Rapport d'analyse environnementale

**Réaménagement de l'axe routier 173-277 entre Pintendre et
Saint-Henri sur le territoire de la Ville de Lévis et de la
Municipalité de Saint-Henri**

Dossier 3211-05-364

Le 31 octobre 2003

FIGURE 2 : EXEMPLES D'AMÉNAGEMENT DE DEMI-TOURS ET DE CARREFOURS GIRATOIRES

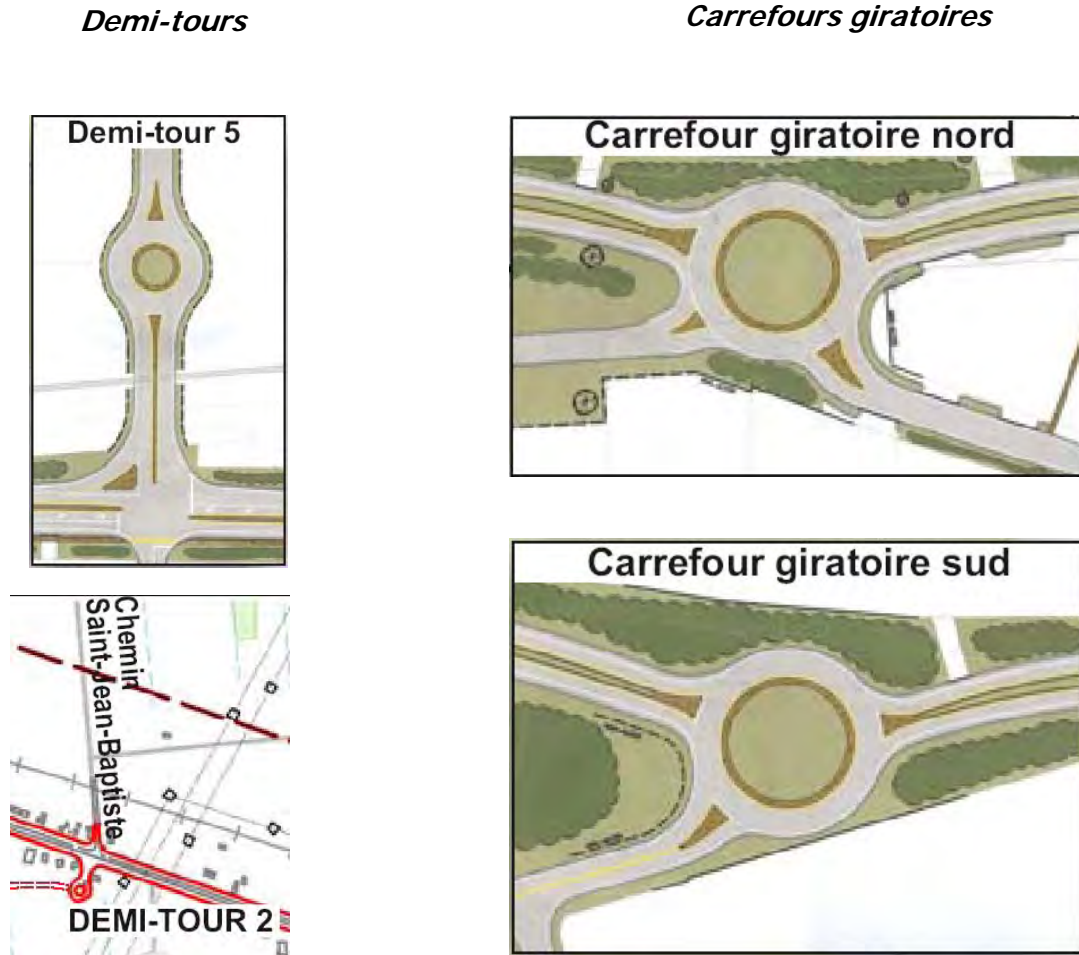
terre-plein devrait être suffisante pour permettre la possibilité d'aménager des voies de virage à gauche et de permettre les demi-tours dans la section à quatre voies. Des aménagements de demi-tours à l'extérieur des voies principales sont prévus pour les véhicules lourds (camions, véhicules de ferme, autobus et autres). Ces derniers aménagements seraient espacés d'au plus un kilomètre et leurs localisations ont fait l'objet de modifications suite à la procédure devant la CPTAQ. Pour le MTQ, la localisation de ces demi-tours devrait permettre de maintenir l'accessibilité aux propriétés riveraines de l'axe routier réaménagé.

Certains intervenants ont aussi proposé l'aménagement de feux de circulation à chaque demi-tour. Le MTQ prévoit deux feux de circulation le long du tracé de l'axe routier et ce, essentiellement pour des raisons de sécurité. Dans les autres cas, il semble que la localisation et les volumes de circulation impliqués ne justifient pas, actuellement, l'implantation de feux de circulation. La remise en question de l'aspect sécuritaire des demi-tours a aussi fait l'objet de discussions. Les citoyens craignent les collisions latérales et l'attente aux heures de pointe. De son côté, le MTQ indique que les aménagements seront réalisés selon les règles de l'art et selon les normes en vigueur. Ceux-ci sont aménagés dans des endroits stratégiques, soit préférentiellement à des intersections.

Même si ces éléments ont pu être questionnés ou remis en cause, le travail effectué par le MTQ sur la raison d'être du projet et l'analyse des variantes a permis de faire évoluer le dossier et d'amener une certaine acceptation de ces éléments du concept de réaménagement de l'axe routier. La pertinence des demi-tours et des voies de virage a donc été démontrée de façon satisfaisante.
